DODATEK Č. 3 KE SMLOUVĚ O DÍLO

Tento dodatek ke smlouvě zahrnuje změny díla podle změnového listu č. 5. Objednatel posoudil změny podle § 222 zákona č. 134/2016 Sb. o zadávání veřejných zakázek, ve znění pozdějších předpisů (dále jen „zákon“) takto:

**PŘÍLOHA ČÍSLO VI. SMLOUVY O DÍLO
ZMĚNOVÝ LIST Č. 5 VČ. ROZPOČTŮ ZMĚN**

Předmět díla:	Stavební úpravy na obnažených konstrukcích Domu Kultury		
Objekt:	„UTB - Odstranění objektu UT“		
Objednatel:	Univerzita Tomáše Bati ve Zlíně		
Zhotovitel:	TREPARI s.r.o.		
IDS:	[REDACTED]		
Projektant:	CENTROPROJEKT GROUP a.s.		
Popis změny:			
Po dobouření konstrukcí v 1.NP v lici sousední budovy Domu Kultury bylo na základě posouzení statika rozhodnuto o dobouření některých konstrukcí, které měly být původně sanovány.			
Odůvodnění změny:			
Z důvodu havarijního stavu bylo statikem rozhodnuto o odstranění dílčích stavebních konstrukcí u Domu Kultury ve smyslu § 177 Stavebního zákona (mimořádný postup). V tomto ohledu byl upraven rozsah demoličních prací a upraven rozsah původně uvažovaných sanačních prací na daných konstrukcích.			
údaje o změně	Změnu vyvolal:	objednatel	
	Jedná se o změnu: (zatrhnout)	zúžení předmětu díla, kterou se snižuje cen

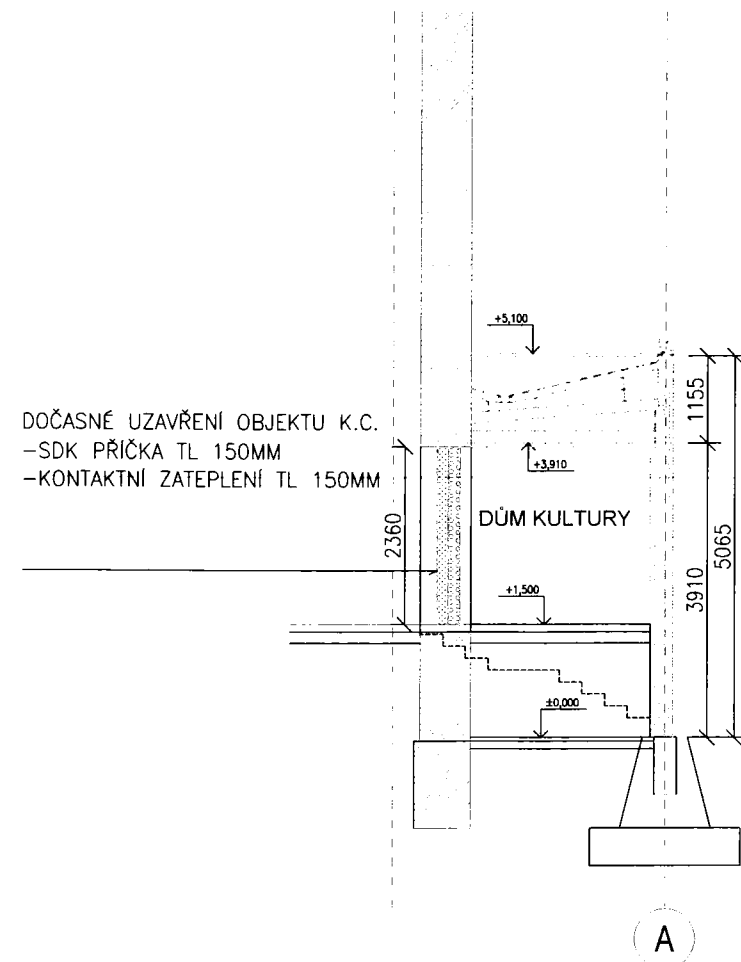
Po dobouření konstrukcí v 1.NP v lici sousední budovy Kulturního domu bylo zjištěno, že části konstrukcí, které bylo původně uvažováno ponechat a sanovat, jsou staticky nestabilní. Na základě stanoviska statika [REDAKCE] ze dne 18.7.2023 bylo rozhodnuto o odstranění dílčích částí konstrukcí, z důvodu havarijního stavu. Rozsah těchto dodatečných bouracích prací je stanoven výkresovou dokumentací, zpracovanou [REDAKCE] v 07/2023. Uvažované sanační práce na daných konstrukcích nebudou realizovány a budou odpočteny.

Po odstranění objektu U1 z důvodu havarijního stavu nosné konstrukce došlo ke zhoršení statického stavu přístavby bývalé vrátnice a zdi, která je umístěna mezi budovu Domu kultury a objekt U1 Univerzity Tomše Bati ve Zlíně, a která měla pouze funkci výplňovou. Odstraněním skeletu objektu U1 se tyto části staly staticky nestabilními. Jedná se převážně o konstrukce, které byly v minulosti přistavěny mezi budovu U1 a Dům kultury a po odstranění částí objektu U1 se ukázalo, že vestavky byly vzájemně provázané. Současný stav lze hodnotit jako havarijní z důvodu možného nenadálého zřícení uvolněných konstrukcí, které měly být původně ponechány.

Střešní plášť bývalé vrátnice je vyneseny na ocelových profilech „I“, které jsou osazeny na obvodový průvlak objektu UTB U1 a uloženy do kapes objektu Domu kultury. Stěny mají pouze výplňovou funkci a jsou vyzděny ze smíšeného zdiva z pálených cihel a plynosilikátových tvárníc mezi sloupy bývalého objektu U1 a stěnou Domu kultury. V rámci odstranění havarijního stavu budou vybourány dva železobetonové sloupy objektu U1. Jedná se o sloupy na křížení os „A7 a A8“. V původní dokumentaci „UTB – DOKUMENTACE BOURACÍCH PRACÍ OBJEKTU U1“ byly tyto sloupy ponechány.

Odstranění havarijního stavu obvodové stěny objektu U1 spočívá v odstranění bývalé výplňové stěny, která byla vyzděná mezi sloupy objektu U1. V dokumentaci „UTB – DOKUMENTACE BOURACÍCH PRACÍ OBJEKTU U1“ byla tato stěna včetně sloupů zachována, protože se předpokládalo, že je na této stěně uložena střecha vestavku Domu kultury. Při bouracích pracích bylo zjištěno, že střecha vestavku na této stěně uložena není. Vzhledem k tomu, že se tato stěna včetně sloupů po odbourání zbytku objektu U1 stala staticky nestabilní, je nutné ji včetně sloupů odstranit. Jedná se o část stěny z pálených cihel na ose „A“ a o železobetonové sloupy na křížení os „A12, A13 a A14“.

Vzhledem k havarijnímu stavu výše popsaných konstrukcí je nezbytně nutné provést jejich odstranění v co nejbližší době.
